**Réunion Publique du 05/06/2025 / Rédigé le 17 juin 2025**

# Électrolyseur de Villeneuve

Dans le cadre de la CNDP, FNE04 est amenée à formuler son avis et ses questions sur l'électrolyseur de Villeneuve et la filière hydrogène dans le département des Alpes-de-Haute-Provence.

Plan de situation de l'électrolyseur

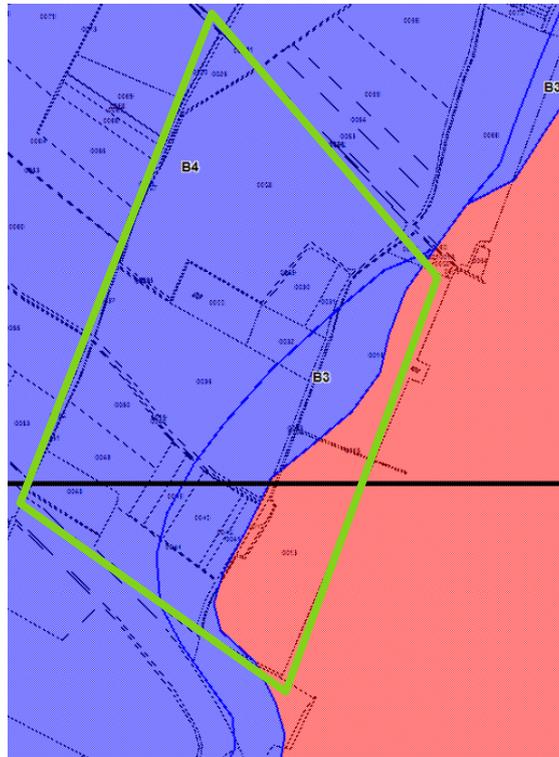
Le choix du site pose plusieurs questions :

1. la localisation très près de la Durance interpelle par le **risque sismique lié à la faille de la Durance**. La présence de cette faille a déjà été soulignée à l'occasion de la construction d'autres équipements publics. Il paraît important de poser la question du risque associé pour un tel équipement.

En effet, si le risque sismique classique est la prise en compte de secousses horizontales qui détruisent les bâtiments non prévus à cet effet, le risque complémentaire lié à la faille est un risque de décrochement des bords de la faille, qui pourrait entraîner des mouvements vers le haut ou vers le bas des terrains concernés.

Compte tenu de la surface occupée par le ou les bâtiments, cela revient à surélever l'ensemble de la parcelle de 1 m minimum et ainsi de priver la zone d'expansion d'un volume de 110 000m<sup>3</sup> au minimum (1 m de remblai sur 11 ha). Et le bâtiment devra être conçu pour que tous les équipements électriques soient surélevés.

**En conclusion de ce point sur les risques naturels, on est quand même en droit de s'interroger sur la mise en place d'une part d'une installation industrielle dans une zone qui va nécessiter des remblais importants avec des contraintes de construction des bâtiments, et de panneaux photovoltaïques d'autre part, dans une zone où la vitesse de l'eau est réputée être supérieure à 1 m/s et la hauteur d'eau supérieure à 1 m. En cas de crue, les panneaux risquent de s'arracher et d'être entraînés vers l'aval.**
